Добавление 128 — Правила № 129 ООН

Пересмотр 4 — Поправка 3

Дополнение 3 к поправкам серии 03 — Дата вступления в силу: 29 мая 2020 года

Единообразные предписания, касающиеся официального утверждения усовершенствованных детских удерживающих систем, используемых на борту автотранспортных средств (УДУС)

Бустерная подушка для конкретного транспортного средства

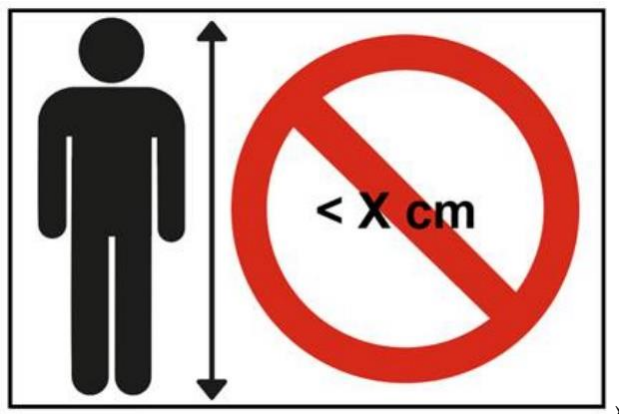
- 4.8.4 На усовершенствованной детской удерживающей системе типа "бустерная подушка для конкретного транспортного средства" (за исключением встроенных) предусматривается нестираемый знак, который должно быть виден для лица, устанавливающего усовершенствованную детскую удерживающую систему в транспортном средстве, со следующей информацией:

- 4.8.5 На усовершенствованной детской удерживающей системе типа "бустерная подушка" предусматривается нижеследующий нестираемый знак (размером не менее 60 x 40 мм), который должен быть виден для лица, устанавливающего усовершенствованную детскую удерживающую систему в транспортном средстве. Ограничение X, указанное на знаке, соответствует нижней границе ростового диапазона, в отношении которого официально утверждена данная усовершенствованная детская удерживающая система. Если бустерная подушка официально утверждена для использования в сочетании с бустерным сиденьем, то этот знак должен быть виден только в том случае, когда УДУС используется как бустерная подушка.

Рис. 1

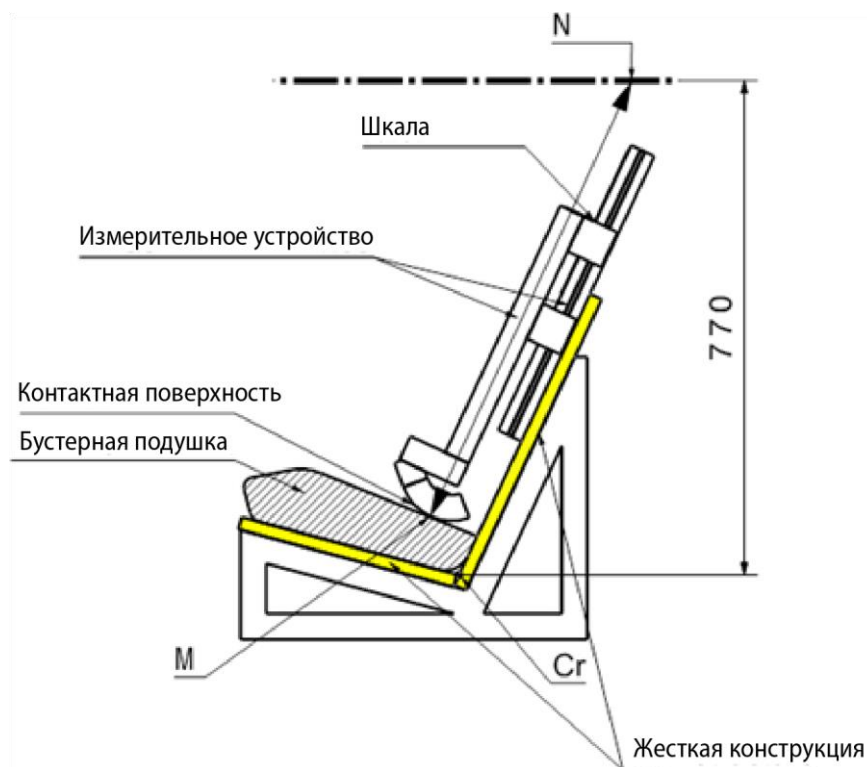
Для проверки бустерной подушки на соответствие этому требованию используют следующую процедуру (см. рис. 1 ниже):

- Для проверки используют макет испытательного стенда. По геометрической форме макет должен соответствовать испытательному стенду, определенному в приложении 6 к настоящим Правилам, включая подушки сиденья. Однако ширина испытательного стенда может быть уменьшена, если ширина составляет от 500 до 800 мм, как показано в приложении 25. Испытательный стенд должен иметь жесткую конструкцию и не должен деформироваться при использовании измерительного устройства, определенного в приложении 25.
- К имитатору испытательного стенда присоединяют жесткую конструкцию, на которой расположена скользящая часть. Устанавливается горизонтальная плоскость, расположенная на расстоянии 770 мм по вертикали от оси Cr.
- Бустерную подушку размещают на имитаторе испытательного стенда таким образом, чтобы осевая линия бустерной подушки совпадала с осевой линией имитатора испытательного стенда,

- d) При наличии креплений ISOFIX они должны быть зафиксированы в нижних креплениях ISOFIX испытательного стенда. К плоскости, проходящей параллельно поверхности имитатора испытательного стенда, прилагают дополнительное усилие в 135 ± 15 Н. Это усилие прилагают вдоль осевой линии усовершенствованной детской удерживающей системы на высоте не более 100 мм над поверхностью сиденья имитатора испытательного стенда.
- e) Измерительное устройство сдвигают вниз параллельно спинке имитатора испытательного стенда до тех пор, пока оно не упрется в бустерную подушку.

Бустерные подушки должны обеспечивать такое положение на испытательном стенде, описанном в приложении 6, чтобы верх головы ребенка находился на уровне или выше горизонтальной плоскости, расположенной на расстоянии 770 мм по вертикали от оси Cr.

Рис. 2

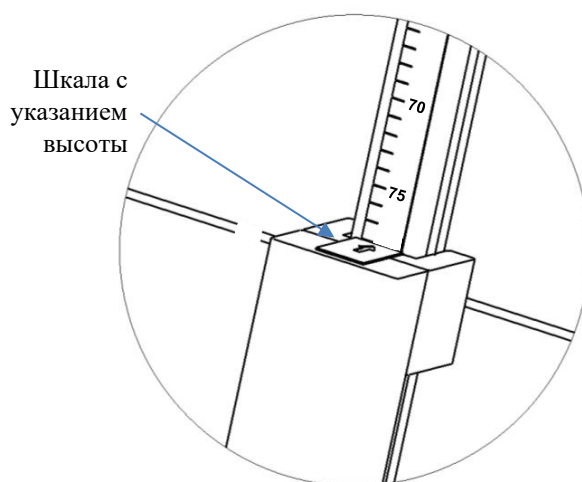
- f) Расстояние, измеренное между точками М и N (рис. 1), представляет собой высоту ребенка в сидячем положении, который будет пользоваться бустерной подушкой. Соответствующее значение указано на шкале измерительного устройства (рис. 2).
- g) При помощи приведенных в таблице 3 данных определяют соответствующий минимальный рост детей, которые могут быть размещены на бустерной подушке, по значению высоты в сидячем положении. Например, высоте в сидячем положении 66,2 см соответствует минимальный рост ребенка 125 см, а высоте в сидячем положении 75,9 см — рост 150 см.

Если значение роста, соответствующее измеренной высоте в сидячем положении, не является целым числом, то это значение всегда округляют до следующего целого числа (например: измеренная высота в сидячем положении = 70,1 см ► соответствующий рост = 135,65 см ► минимальный допустимый рост = 136 см).

«Приложение 2

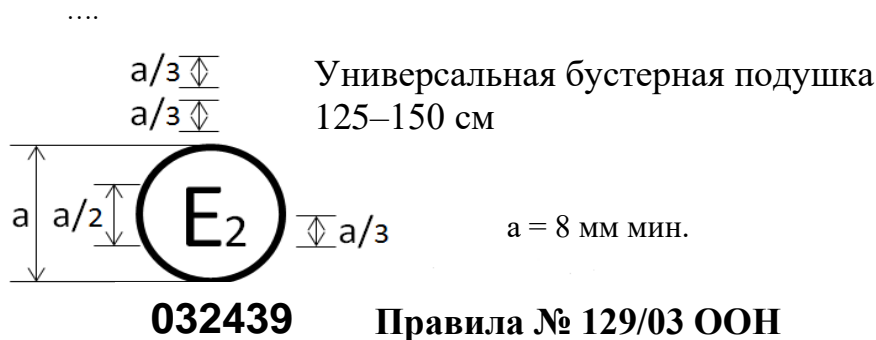
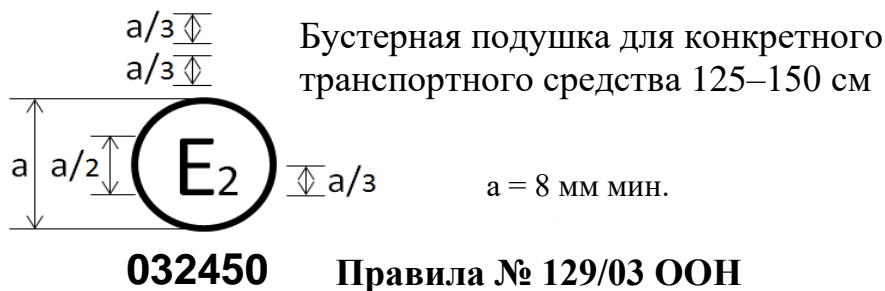
Усовершенствованная детская удерживающая система, на которой проставлен вышеуказанный знак официального утверждения, может устанавливаться на любом сидячем месте "размера i" и любом универсальном сидячем месте и использоваться в размерном диапазоне 125–150 см; она официально утверждена во Франции (E2) под номером 032439. Номер официального утверждения указывает, что официальное утверждение было предоставлено в соответствии с требованиями Правил, касающимися официального утверждения усовершенствованных детских удерживающих систем, используемых на борту автотранспортных средств, с внесенными в них поправками серии 03. Кроме того, на знаке официального утверждения должны быть указаны название Правил, а после него — серия поправок, в соответствии с которой было предоставлено официальное утверждение.

Усовершенствованная детская удерживающая система, на которой проставлен вышеуказанный знак официального утверждения, представляет собой устройство, которое не может устанавливаться на любом транспортном средстве, но может использоваться в размерном диапазоне 125–150 см; она официально утверждена во Франции (E2) под номером 032450. Номер официального утверждения указывает, что официальное утверждение было предоставлено в соответствии с требованиями Правил, касающимися официального утверждения усовершенствованных детских удерживающих систем типа "бустерная подушка для конкретного транспортного средства", используемых на борту автотранспортных средств, с внесенными в них поправками серии 03. Кроме того, на знаке официального утверждения должны быть указаны название Правил, а после него — серия поправок, в соответствии с которой было предоставлено официальное утверждение.

Устройство для измерения высоты бустерной подушки

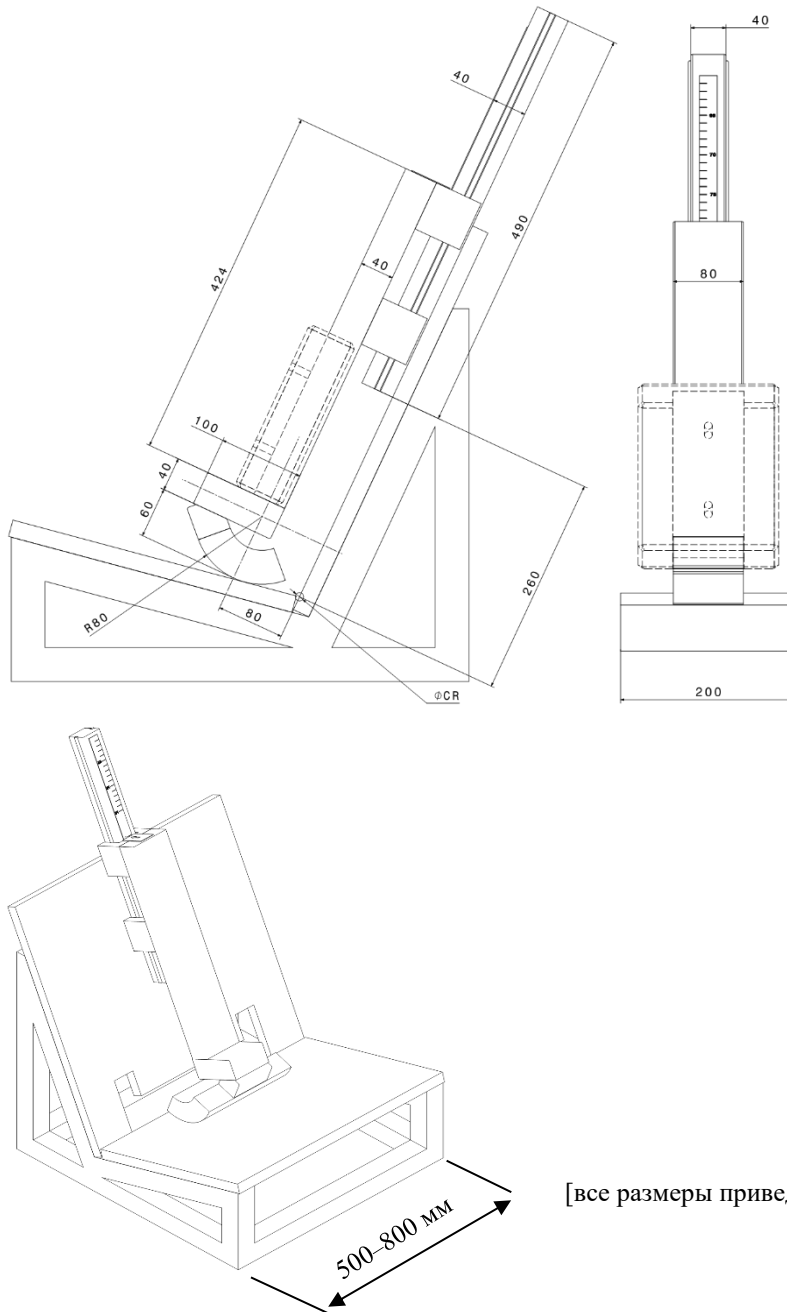
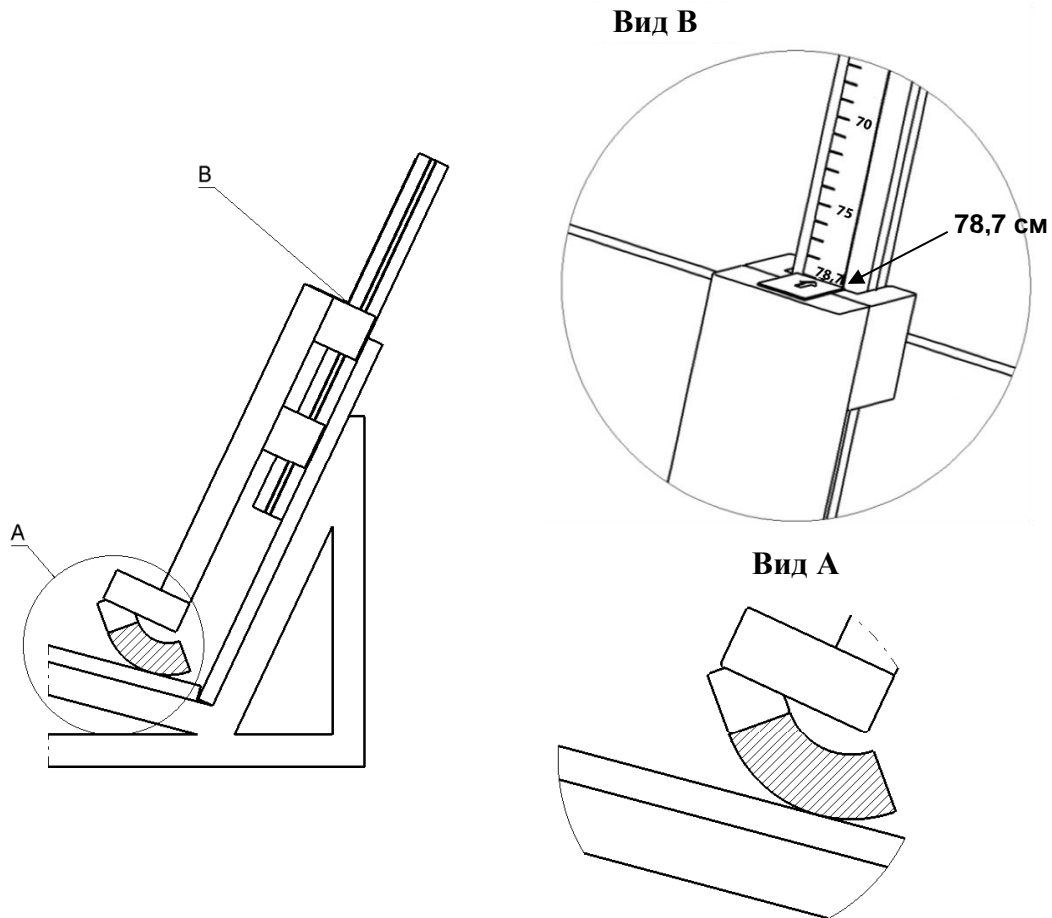
Масса устройства должна составлять 15 ± 1 кг

Для калибровки шкалы измерительного устройства необходимо, чтобы его конструкция касалась опорной поверхности (вид А). В данной конфигурации шкала должна показывать калибровочное значение 78,7 см (вид В).

Калибровка измерительного устройства производится по высоте манекена «Гибрид III» 5-го перцентиля в сидячем положении на испытательном стенде, определенном в приложении 6 к настоящим Правилам. При установке манекена на испытательном стенде в сидячем положении верхняя часть головы манекена находится на расстоянии 77,0 см от оси Сг. Номинальная высота манекена в сидячем положении составляет 78,7 см, поэтому в качестве калибровочного значения используется значение 78,7 см.

Рис. 1

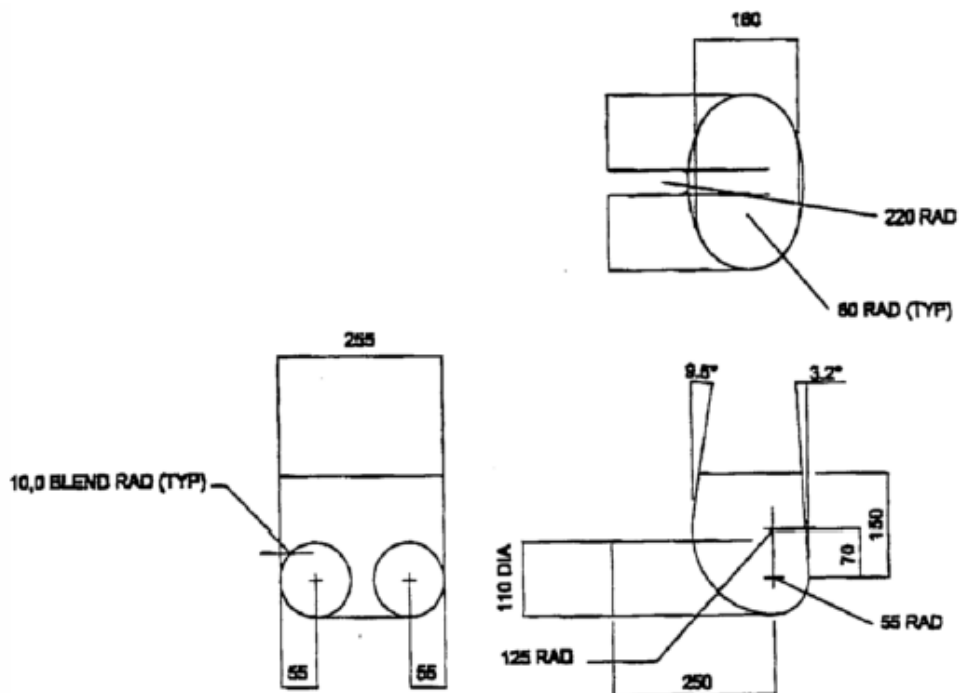
Материал: экструдированный пенополистирол (ЭПС) (от 40 до 45 г/л)
или альтернативный недеформирующийся материал

[все размеры приведены в мм]

Рис. 2

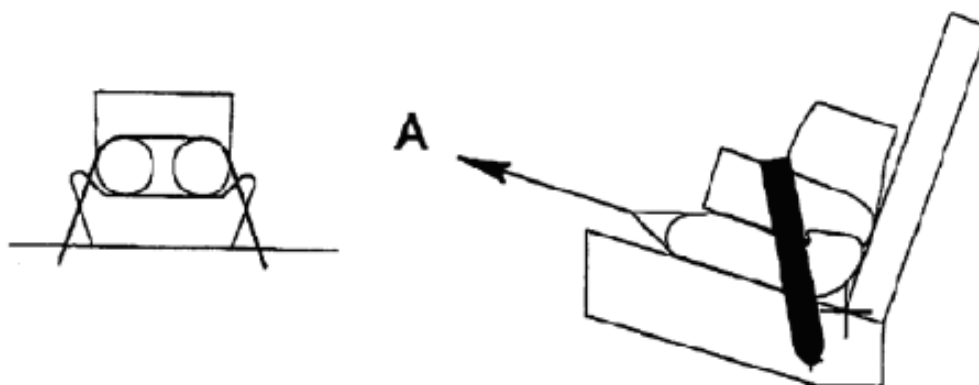
Положить на поверхность сиденья испытательного стенда хлопчатобумажную ткань. Установить бустерную подушку на испытательном стенде, разместить модель нижней части туловища, как это показано на рис. 1 приложения 26, на поверхности сиденья подушки и пристегнуть ремнем безопасности для взрослых с креплением в трех точках при натяжении ремня, как предписано в пункте 7.1.3.5.2.2. С помощью ляжки или подобного куска материала шириной 25 мм, обвязанного вокруг бустерной подушки, приложить усилие 250 ± 5 Н в направлении стрелки А (см. рис. 2 приложения 26) параллельно поверхности сиденья испытательного стенда.

В ходе испытания бустерная подушка не должна полностью высвободиться из-под ремня безопасности для взрослых с креплением в трех точках и должна оставаться под моделью туловища.»
